2025 年 5 月

株式会社ミスミ
日本企業体
ME 事業グループ

「エンプラベアリング」仕様変更のご案内

2. 仕様変更箇所

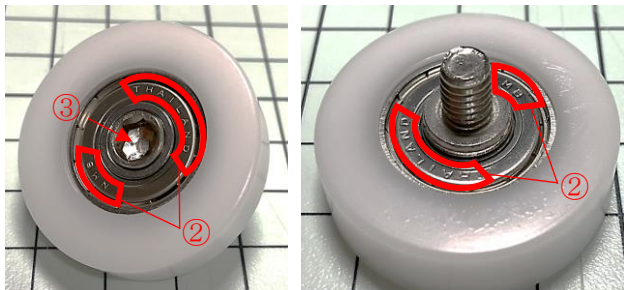
No.	変更内容	変更前	変更後
①	ベアリング材質	SUJ2	SUJ2 相当
②	外観（刻印）	原産国・メーカー名	ベアリング呼び名
③	外観（六角穴深さ）	—	変更前に対し深く加工
④	使用ベアリング（外形 13 のみ）	L-1040ZZ	SMR104ZZ

＜外観変更詳細＞ （写真左：エンブラベアリング上部、写真右：軸部）

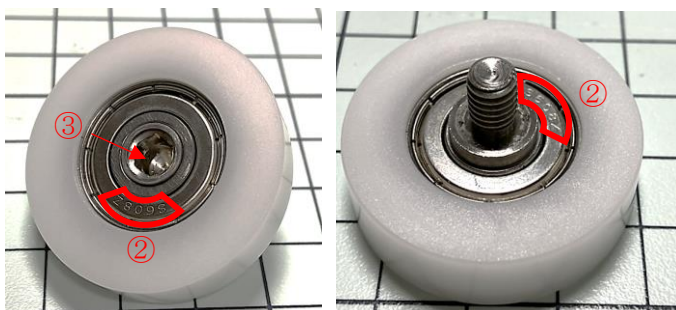
【変更前】②刻印：原産国・メーカー名、③六角穴深さ

【変更後】②刻印：ベアリング呼び名、③六角穴深さ：変更前に対し深く加工
